PROJEKAT: **Inkluzivni dizajn: Uklanjanje prepreka, stvaranje prilika**

# IZVJEŠTAJ

PANTOVIĆ VALENTINA, dipl. inž. arh

jun 2025.

### **3.2 "Eko – efikasna zgrada"**

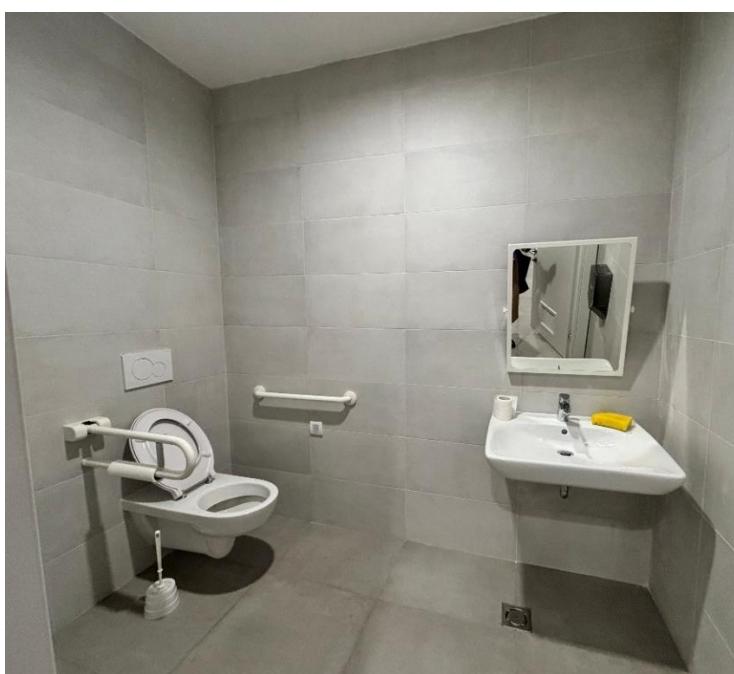
Objekat nije završen. Prema odgovorima korisnika projektom opremanja su predviđeni nedostajući elementi pristupačnosti: prijemni šalter, grafičke oznake, oglasni pano, orijentacioni plan za kretanje i taktilne površine.

Uređenje oko objekta nije završeno. Pretpostavka je da će u sklopu uređenja biti urađeno parking mjesto prilagođeno Licima i postavljene taktilne crte.

Objekat ima pristupne rampe, liftove, ulaze, hodnike i toalete (po 2 na svakoj etaži), koji ispunjavaju uslove iz Pravilnika. Objekat je projektovan u skladu sa Zakonom i Pravilnikom i mogao bi biti u potpunosti pristupačan Licima.

Preporuka: prilikom izvođenja preostalih radova na opremanju objekta i uređenju terena oko objekta poštovati odredbe Pravilnika.

### 3.5 Ministarstvo finansija i Ministarstvo vanjskih poslova

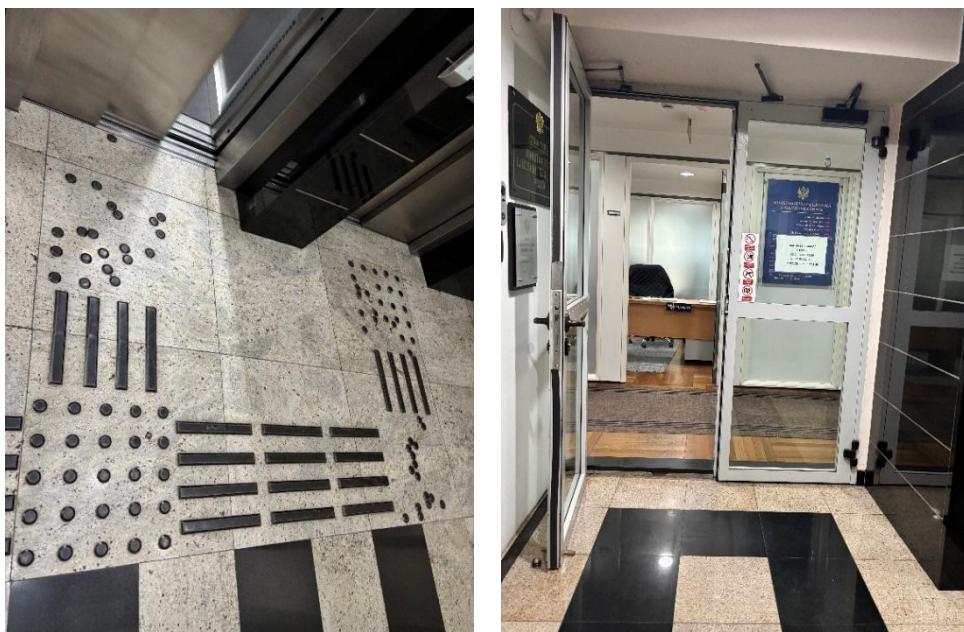
Objekat je pristupačan Licima. Pred ulazom i na ulazu su montirane koso-podizne platforme. Etaže su povezane liftom. Orientacioni plan svake etaže je istaknut na zidu. Toalet je u skladu sa propisima. Prijemni šalter nije prilagođen Licima. Taktilne površine nisu izvedene (ni do ulaza u objekat, ni u objektu). Grafičke oznake pristupačnosti u objektu su brojne i netačne. U okviru parking prostora ne postoji mjesto prilagođeno Licima.

### **3.9 Ministarstvo prostornog planiranja urbanizma i državne imovine i Ministarstvo turizma**

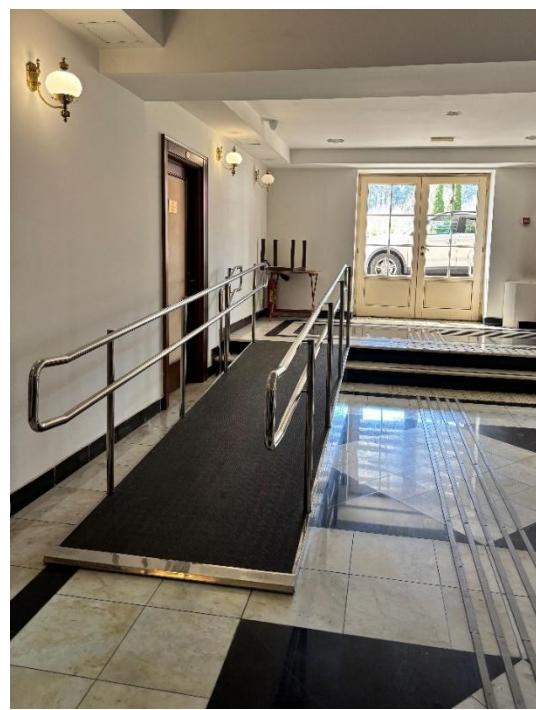
Rampa na ulazu u objekat nije u skladu sa propisima (nagib je veći od propisanog). Lift u objektu nije u skladu sa propisima (dimenzija kabine je manja od propisane). Nedostaje šalter prilagođen licima. Vrata toaleta za Lica se otvaraju ka unutra. U hodnicima ka toaletu su postavljeni ormari koji znatno sužavaju manipulativni prostor i onemogućavaju nesmetani prilaz toaletu licima u kolicima. Ostali elementi pristupačnosti su u skladu sa Pravilnikom (orijentacioni plan, grafičke oznake, oznake, taktilne trake, parking mjesto)

### **3.11 Glavni grad Podgorica / Zgrada Skupštine Glavnog grada**

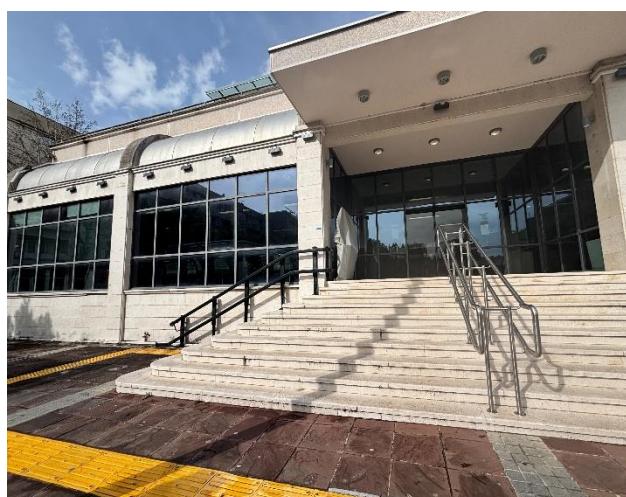
Savladavanje visinske razlike od nivoa trotoara do ulaska u objekat je riješeno koso-podiznim sklopivim platformama. U objektu postoji toalet prilagođen Licima.

Objekat može biti u potpunosti pristupačan uz dodatne intervencije: postavljanje dodatnih taktilnih površina, orijentacionog plana, dodatnih info tabli sa informacijama na Brajevom pismu, prijemnog šaltera za osobe oštećenog sluha i vida. Potrebno je i omogućiti lakše korišćenje platformi na ulazima (omogućiti lakše signaliziranje potrebe za korišćenjem). Parking mjesto u garaži je, u vrijeme obilaska, bilo zauzeto korpama i kolicima.
